**ADENDA AL
ESTUDIO DE INTEGRACIÓN PAISAJÍSTICA**

**PLANTA DE ENERGÍA SOLAR FOTOVOLTAICA DE 4.800 kW_n
CONECTADA A LA RED DE DISTRIBUCIÓN DE ENERGÍA
ELÉCTRICA.**

TÉRMINO MUNICIPAL DE SONEJA (CASTELLÓN)

ATALFE/2023/7/12

Ilustración 6 – Medidas de Integración Paisajística.

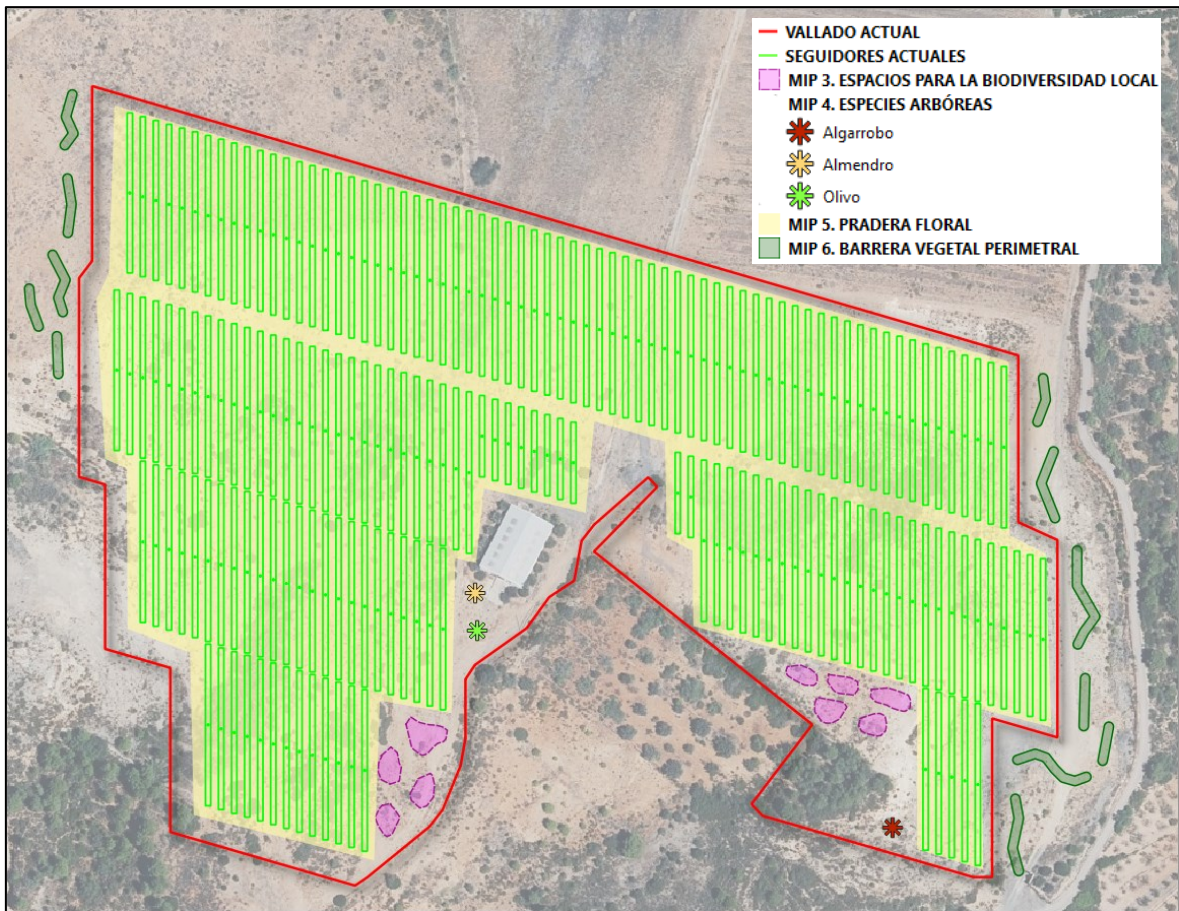
MIP 6. Barrera vegetal perimetral

Se podrá disponer vegetación perimetral con especies análogas a las del entorno, arbóreas y arbustivas, formando bosquetes de densidad variable o doble alineación de arbolado agrícola y en todo caso evitando la formación de pantallas o formaciones lineales continuas disonantes con el paisaje del entorno. En cualquier caso las características de la vegetación perimetral que se plantee deberán ser similares en toda la instalación.

Ilustración 7 – Adaptación del diseño de las instalaciones y retranqueo del vallado.

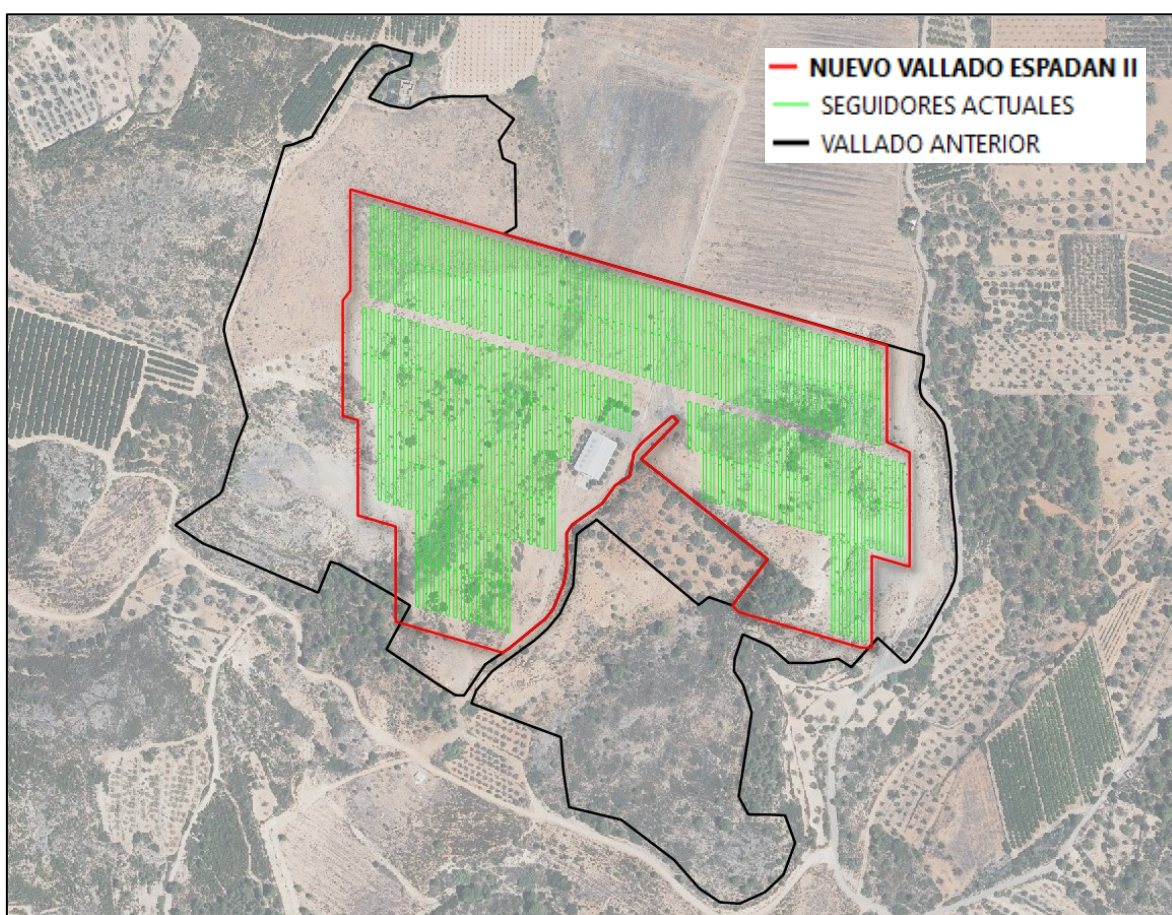
MIP 9. Donde el perímetro de la instalación se sitúa junto a un camino exterior, el vallado y consecuentemente las estructuras solares se han **retranqueado una distancia suficiente para mantener un espacio de transición al camino** y proporcionar un mínimo acceso a la

visualización del paisaje desde el camino, donde se implantan las plantaciones pertinentes.

Así, en el linde norte de la parcela se ha recortado el último tramo de los seguidores solares, para obtener un espacio de retranqueo y transición ante el camino, como una franja libre de instalaciones de al menos 15 m de ancho. Además, en toda la instalación el vallado de cerramiento se ha colocado no a borde de camino sino en el perímetro de la zona ocupada por las estructuras solares, dejando los espacios libres entre el vallado y el camino perimetral, donde se implantan las medidas de integración paisajística pertinentes.
